**Stellungnahme der Stadt Wuppertal zur beabsichtigten Festsetzung
des Wasserschutzgebietes für das Einzugsgebiet der Herbringhauser
Talsperre**

Ihr Schreiben Az. 54.06.08.10-5 vom 19.02.2026

Anlage 1 zur Stellungnahme der Stadt Wuppertal i.R. der TÖB-Beteiligung für die beabsichtigte Festsetzung des Wasserschutzgebietes für das Einzugsgebiet der Herbringhauser Talsperre

Stellungnahme der Unteren Wasserbehörde (UWB), OE 106.29:

Bild 1: Lage der WSZ III (siehe roter Punkt)

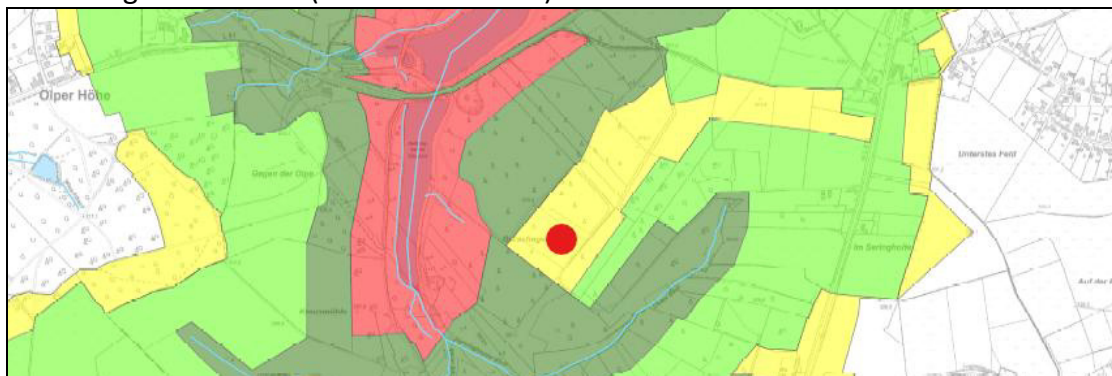
- 1) Die Aufnahme der Regelungen zu Horizontalbohrungen und Erdwärmenutzung wird begrüßt.
- 2) In einem Einzelfall südöstlich der Herbringhauser Talsperre ist der geringe Abstand der ausgewiesenen WSZ III zur Vorsperre bzw. WSZ I in Bezug auf die oberirdischen und unterirdischen Fließwege mit Verweis auf die allgemeinen Anforderungen des Regelwerkes DVGW W102 zur Schutzzone II (vgl. Erläuterungsbericht Kap. 3.1, Seite 5) wasserwirtschaftlich nicht nachvollziehbar (siehe Bild 1). Weitere kritische Anmerkungen hierzu siehe unter Punkt 3 unten.

Bild 2a: Windgassen, Gemarkung Beyenburg Flur 9 – Abflussakkumulation

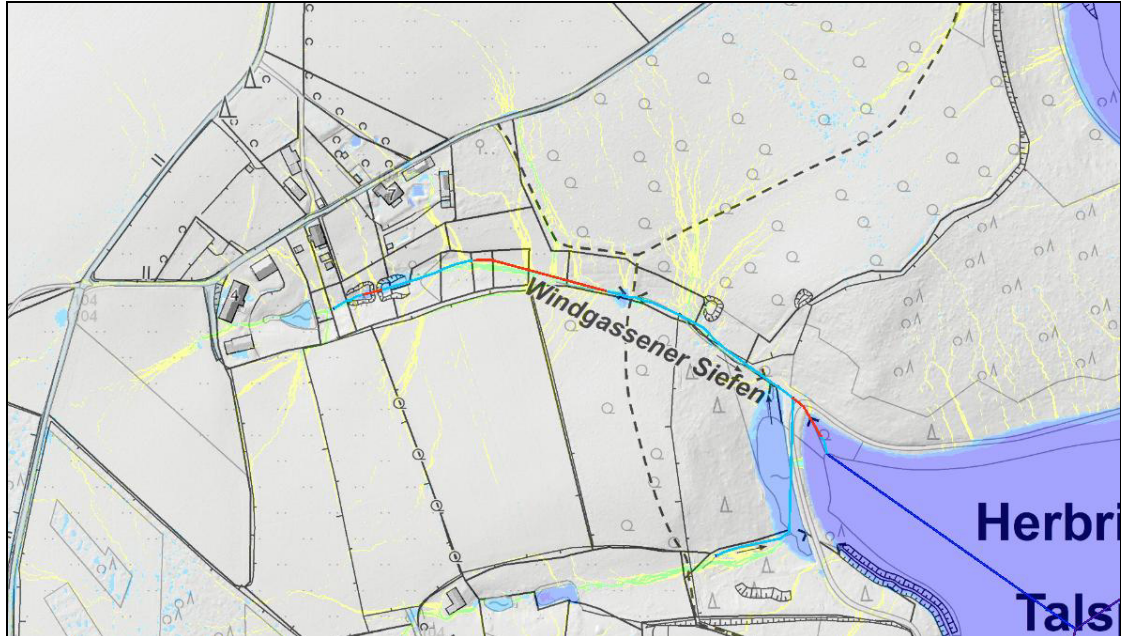
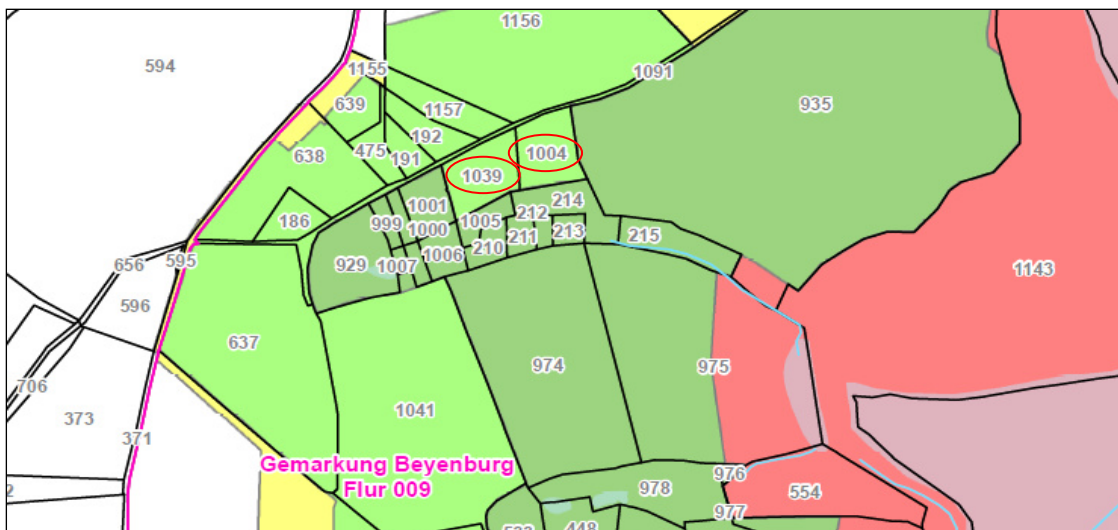
Die Flurstücke Nr. 1039 und 1004 weisen unabhängig von der abgrenzenden mittleren Hangneigung deutliche Fließwege und folglich ein erhöhtes Gefährdungspotenzial für Stoffeinträge in das Gewässer auf, wodurch eine erweiterte Zuordnung zur WSZ IIa gerechtfertigt sein könnte.

Bild 3a: Am Hofe, Gemarkung Beyenburg Flur 7 und 9 – Abflussakkumulation

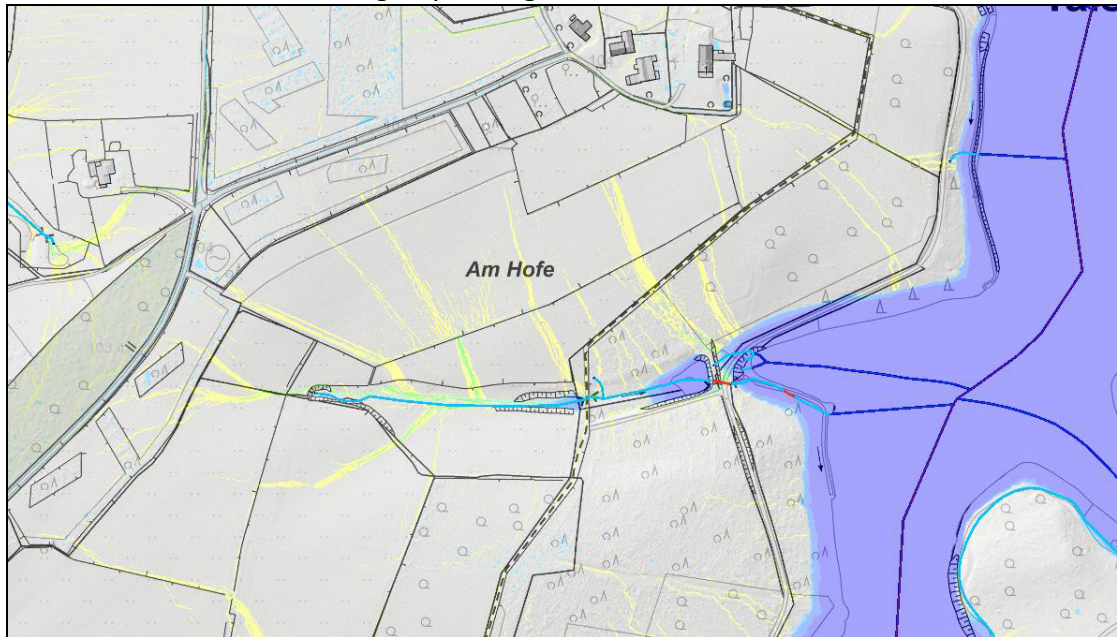
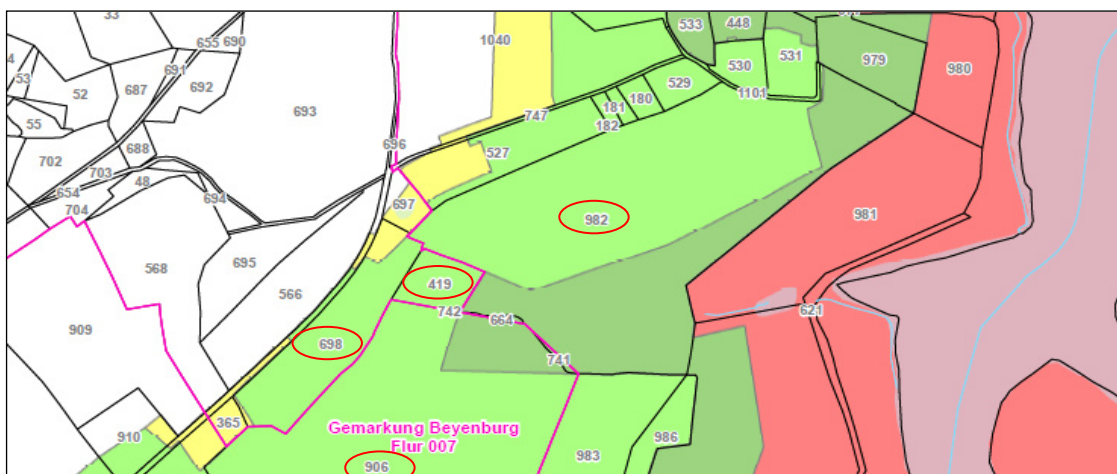
Die Flurstücke Nr. 419, 698 und 906 sowie 982 weisen unabhängig von der abgrenzenden mittleren Hangneigung deutliche Fließwege und folglich ein erhöhtes Gefährdungspotenzial für Stoffeinträge in das Gewässer auf, wodurch eine erweiterte Zuordnung zur WSZ IIa gerechtfertigt sein könnte.

Hinweis: Die vollständige Bezeichnung des Flurstücks 419 lautet 419/43.

Bild 4a: Olper Siefen und Nebengewässer, Gemarkung Beyenburg Flur 7 und 8 sowie angrenzend Gemarkung Lüttringhausen Flur 44 – Abflussakkumulation

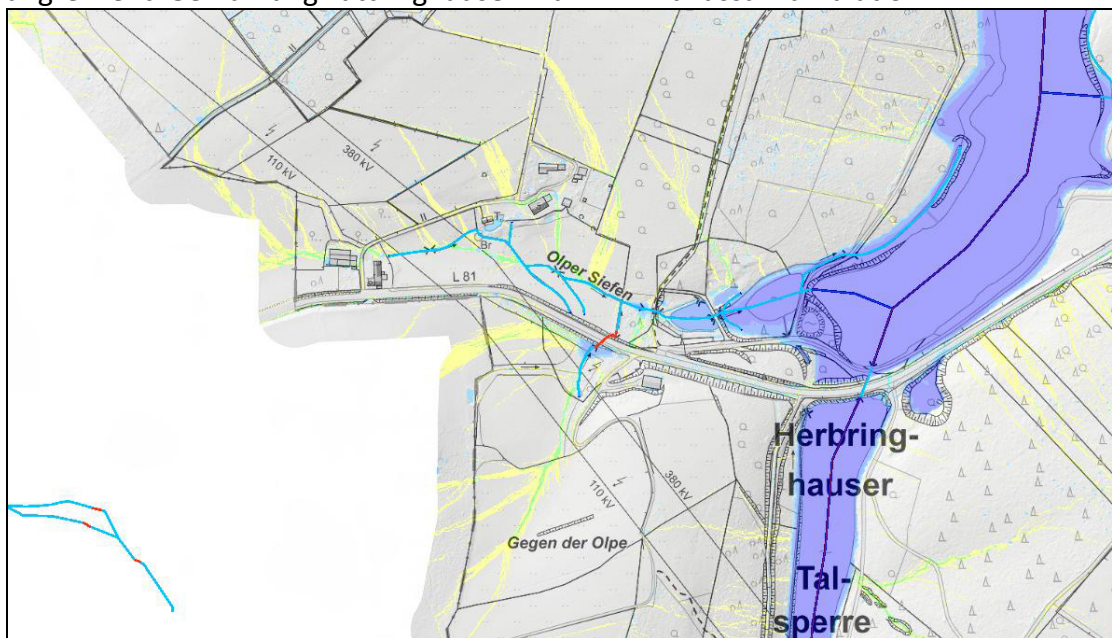
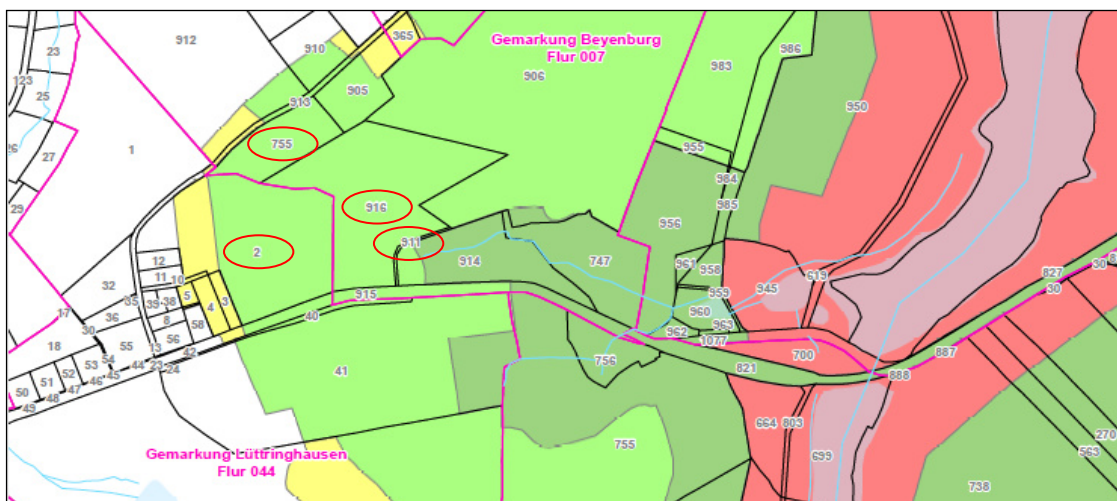
Die Wuppertaler Flurstücke Nr. 911, 916 und 755 sowie angrenzend das Remscheider Flurstück Nr. 2 weisen unabhängig von der abgrenzenden mittleren Hangneigung deutliche Fließwege und folglich ein erhöhtes Gefährdungspotenzial für Stoffeinträge

in das Gewässer auf, wodurch eine erweiterte Zuordnung zur WSZ IIa gerechtfertigt sein könnte.

Insbesondere für das Flurstück 755 besteht in Bezug auf die Auswertungen der Fließwegeakkumulation (markanter Fließweg) und der geologischen Karte (historisches Gewässertälchen) der Verdacht, dass das eingetragene Nebengewässer einen längeren ggf. temporären Verlauf aufweist. Gleiches könnte für den Olper Siefen gelten, sofern die Quelle durch eine Verrohrung gespeist wird. Von Seiten der UWB wird daher empfohlen, dass der Wupperverband parallel zum ordnungsbehördlichen Verfahren eine Überprüfung seines Gewässerkatasters veranlasst.

Hinweis: Die vollständige Bezeichnung des Flurstücks 755 lautet 755/11.

Bild 5b: Auszug aus der Schutzgebietskarte (1: 5000) mit Topographischer Karte (Anlage 2a)

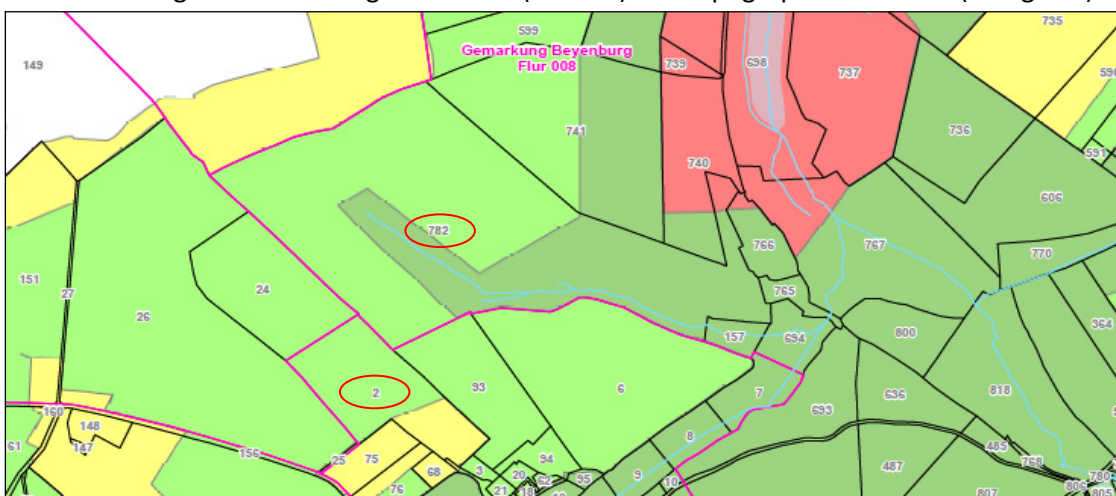
Das Wuppertaler Flurstück Nr. 782 sowie angrenzend das Remscheider Flurstück Nr. 2 weisen unabhängig von der abgrenzenden mittleren Hangneigung deutliche Fließwege und folglich ein erhöhtes Gefährdungspotenzial für Stoffeinträge in das Gewässer auf, wodurch eine erweiterte Zuordnung zur WSZ IIa gerechtfertigt sein sollte.

Aufgrund der unterschiedlichen Darstellung der Gewässer wird von Seiten der UWB empfohlen, dass der Wupperverband parallel zum Verfahren eine Überprüfung seines Gewässerkatasters veranlasst.

Bild 6a: Garschager Heide und Cluser Bach (WSZ III südöstlich der Herbringhauser Talsperre), Gemarkung Beyenburg Flur 8 – Abflussakkumulation

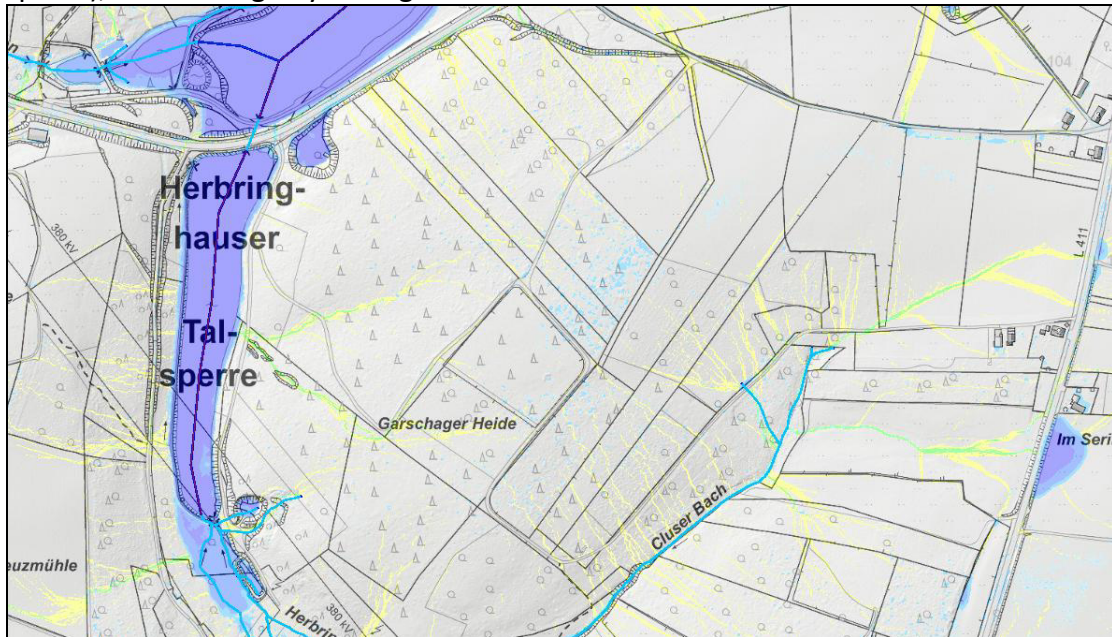
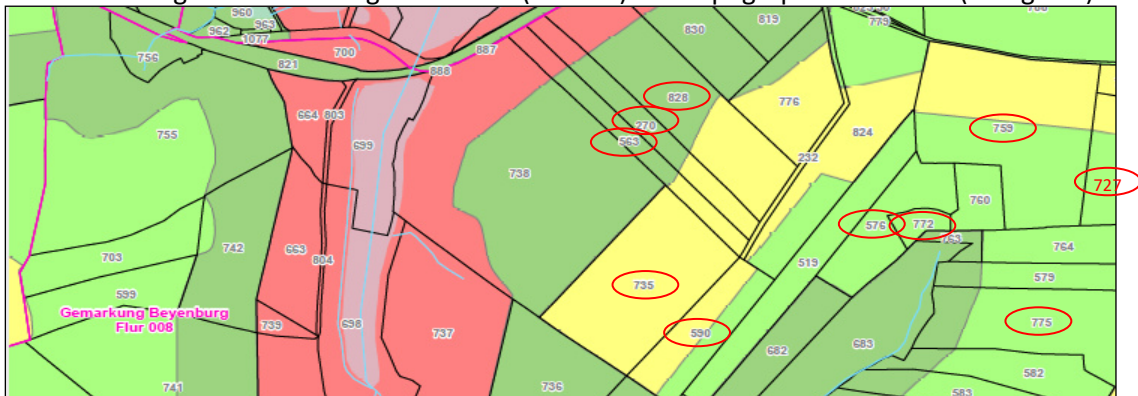
Das Flurstück Nr. 735 liegt im Quelleinzugsgebiet eines unbekannten Gewässers und weist deutliche Fließwege und folglich ein erhöhtes Gefährdungspotenzial für Stoffeinträge in das Gewässer auf, wodurch nach dem Regelwerk DVGW W102 („gewässersensibler Bereich“) eine Zuordnung zur WSZ IIa bzw. WSZ IIb erforderlich wird. Das Gewässer ist im Gewässerkataster des Wupperverbandes nicht verzeichnet. Von Seiten der UWB wird daher empfohlen, dass der Wupperverband parallel zum Verfahren eine Überprüfung seines Gewässerkatasters veranlasst.

Die Flurstücke Nr. 563, 270 und 828 weisen ebenfalls deutliche Fließwege auf. Hier ist allerdings unklar, wohin das sich vor der L 81 sammelnde Wasser entwässert – Versickerung im Straßenseitengraben oder Einleitung über den Straßenseitengraben in ein Gewässer? Letzteres würde aus Sicht der UWB einen „gewässersensiblen Bereich“ auslösen und eine Zuordnung zur WSZ II erfordern.

Aufgrund der Auswertung der Abflussakkumulation ist auch im Bereich des Gewässers „Cluser Bach“ eine Überprüfung der WSZ-Zuordnungen erforderlich. Das Flurstück Nr. 590, welches im Quelleinzugsgebiet des Gewässers „Cluser Bach“ liegt und deutliche Fließwege in Richtung des Gewässers aufweist, sollte vollständig der WSZ IIb zugeordnet werden. Auf dem Flurstück 576 liegt laut dem Gewässerkataster des Wupperverbandes der Quellbereich eines Nebengewässers des Cluser Bachs, was im Kartenwerk (Anlage 2a) nicht verzeichnet ist. Daher sollte auf diesem Flurstück und ggf. dem angrenzenden Flurstück 772 die Zuordnung zur WSZ IIa geprüft werden. Ein weiterer markanter Fließweg inklusive Grabenstruktur sowie ein Hinweis in der geologischen Karte auf ein historisches Nebengewässertälchen des Cluser Bachs finden sich auf dem Flurstück 775 wieder. Obgleich hier kein Gewässer kartiert ist, spricht dennoch vieles für die Existenz eines (temporären) Gewässers. Eine Überprüfung und ggf. Aktualisierung des Gewässerkatasters des Wupperverbandes sowie daraus resultierend ggf. eine Anpassung der Zuordnung des Flurstücks 775 zur WSZ IIa ist daher erforderlich. Gleiches gilt für Teile der Flurstücke 759 und 727, auf denen sich ebenfalls ein markanter und konzentrierter oberirdischer Zufluss in den kartierten Quellbereich des Cluser Bachs befindet. Auch hier sollte eine Überprüfung des Gewässerkatasters durch den Wupperverband und ggf. eine Anpassung der Zuordnung von Teilen dieser Flurstücke zur WSZ IIa erfolgen.

Bild 7a: In der Heye, Gemarkung Beyenburg Flur 8 und Flur 9 – Abflussakkumulation

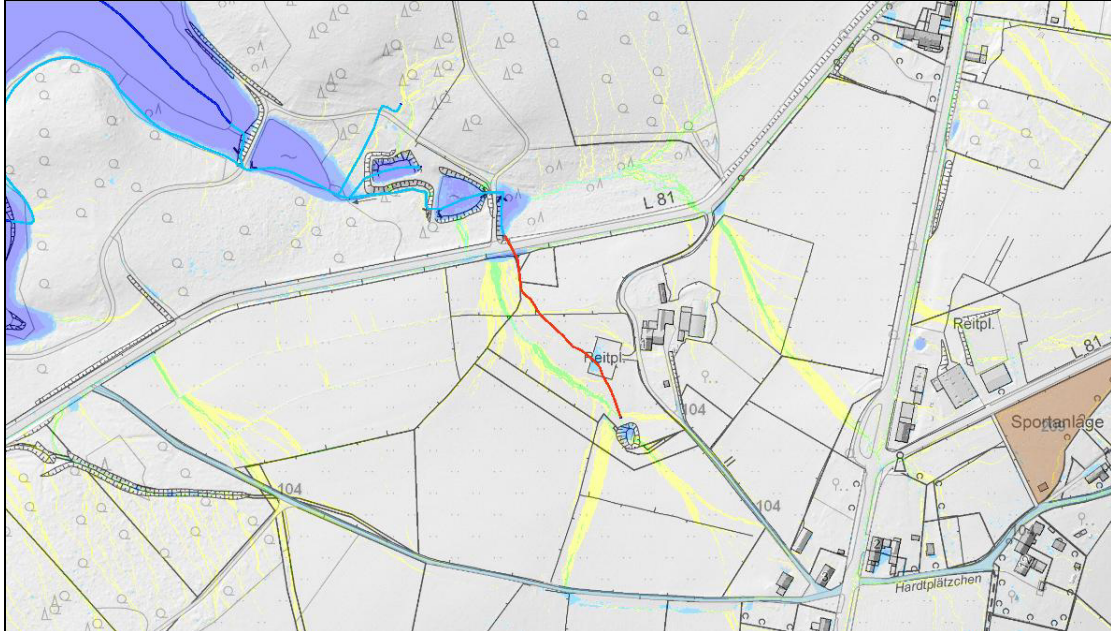
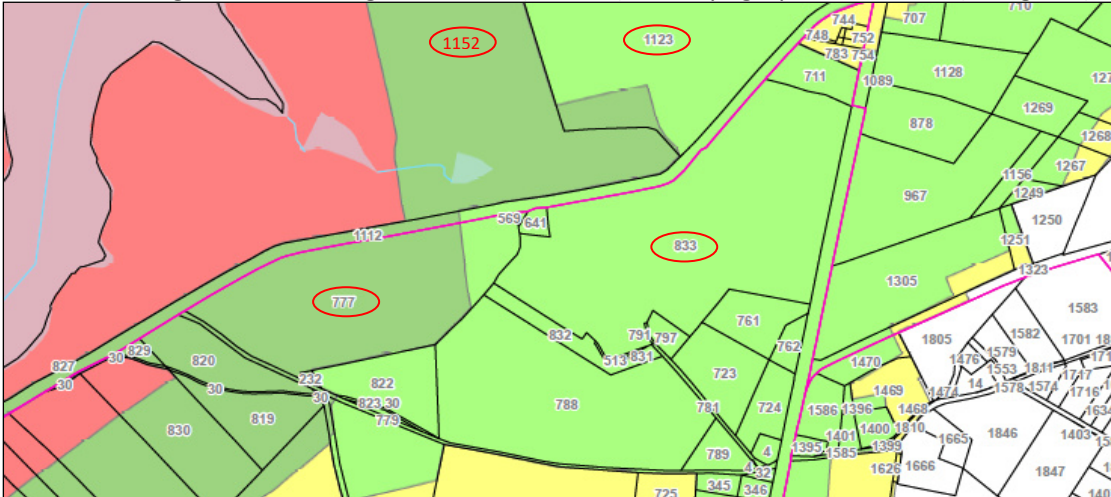
Die Flurstücke Nr. 777, 833 und 1123 und 1152 weisen deutliche Fließwege und folglich ein erhöhtes Gefährdungspotenzial für Stoffeinträge in das Gewässer auf. Laut der geologischen Karte teilt sich das Gewässertälchen östlich und südlich der in Anlage 2a auf dem Flurstück 1152 dargestellten Teichanlage in zwei Tälchen auf. Hier befinden sich auch markante oberirdische Fließwege. Im südlichen Tälchen (Bereich des Reitplatzes „In der Heye 1“) weist der Wupperverband zudem ein verrohrtes Gewässer bis zu einer privaten Teichanlage auf, welches im Kartenwerk (Anlage 2a) nicht verzeichnet ist. Das östliche Tälchen erhält markante oberirdische Zuflüsse über die Flurstücke 1123 und 833. Aufgrund der vorliegenden Erkenntnisse ist aus Sicht der UWB auch hier eine Überprüfung des Gewässerkatasters durch den Wupperverband zu empfehlen und eine Anpassung der Zuordnung von Teilflächen der vorgenannten

Flurstücke zur WSZ IIa erforderlich. Insbesondere im Bereich des Reitplatzes ist zwecks Umsetzung der EU-WRRL zukünftig von einer Offenlegung des Gewässers auszugehen.
